ふそう キャンター、eCANTER、ローザの緩衝装置（アッパーアームシャフト）のリコールについて

ふそう キャンター、eCANTER、ローザの緩衝装置（アッパーアームシャフト）について、令和8年1月22日に下記のリコールを国土交通省に届け出ました。ご愛用車の措置について、販売会社から早急にご連絡・ご相談をさせていただきますので、よろしくお願ひ申し上げます。

改善箇所説明図

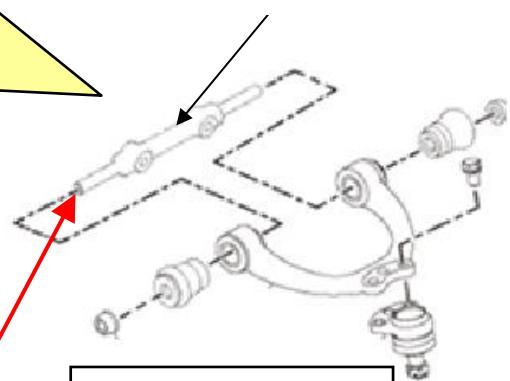
基準不適合発生箇所

独立懸架式サスペンションのアッパーアームシャフトにおいて、製造時の熱処理が不適切なため、当該部位の強度が不足しているものがある。そのため、走行中の振動や衝撃によってアッパーアームシャフトが折損し、最悪の場合、路面に脱落することがある。

また、アッパーアームが車両内側の部品と干渉して操縦安定性が低下し、バスにおいては、アッパーアームがブレーキパイプと干渉し、そのまま使用を続けると、ブレーキパイプが損傷し、ブレーキ液漏れに至りブレーキ機能が低下するおそれがある。

全車両、左右のアッパーアームシャフトの生産ロット刻印を点検し、製造不良の生産ロットであった場合、良品のアッパーアーム ASSY と交換する。

注：□は、良品に交換する部品を示す。

識別：作業完了車には、右側アッパーアームに白色ペイントを塗布する。
